ПЛИТЫ МОДЕЛЬНЫЕ СТАЛЬНЫЕ ДЛЯ ОПОК РАЗМЕРАМИ В СВЕТУ 1200×1000 мм НА ФОРМОВОЧНЫЕ ЛИТЕЙНЫЕ МАШИНЫ С ПОВОРОТОМ ПОЛУФОРМЫ БЕЗ ДОПРЕССОВКИ

ГОСТ 20117—74

Изменение № 1 ГОСТ 20117—74 Плиты модельные стальные для опок размерами в свету 1200×1000 мм на формовочные литейные машины с поворотом полуформы без допрессовки. Конструкция и размеры

Черт. 1

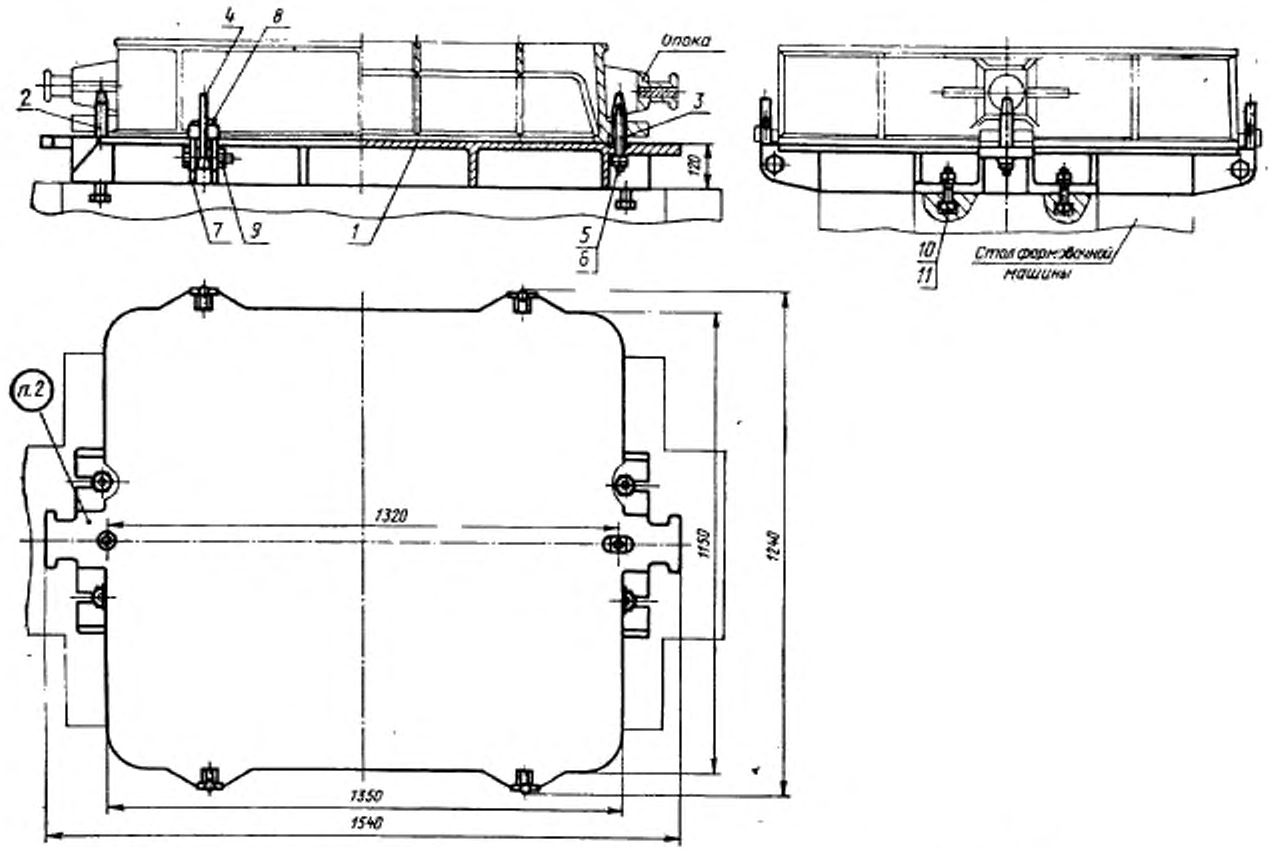
Пункт 1. Чертеж 1. Подрисуночная подпись. Заменить обозначение болта (поз. 10): М20×60.66.05 по ГОСТ 7808—70 на 7002—2581 по ГОСТ 13152—67.

Пункты 1, 3. Чертежи 1, 2. Заменить слова: «Теоретическая масса» на «Масса, не более».

Черт. 2

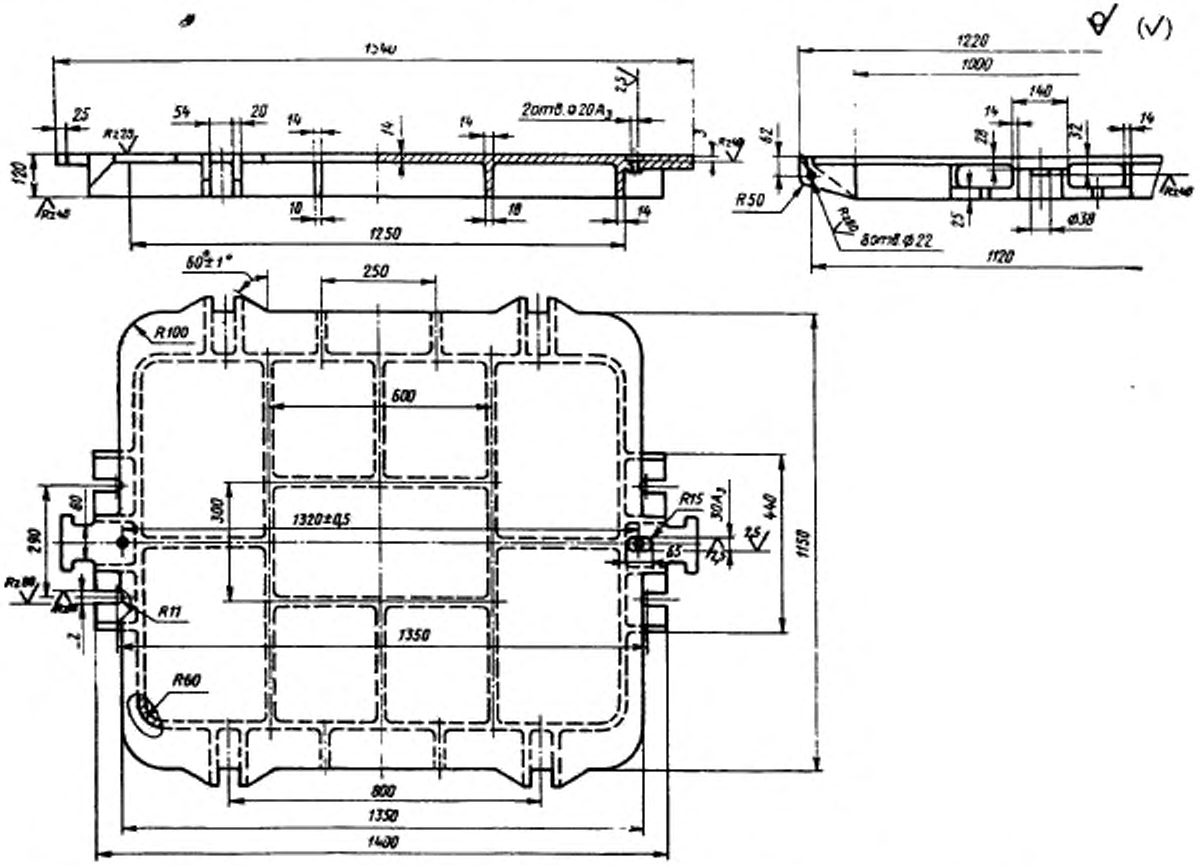
Пункт 3. Чертеж 2. Заменить обозначение: A_3 на Н8;

вид спереди. Для размера 1250 (слева) заменить тонкую линию на основную.
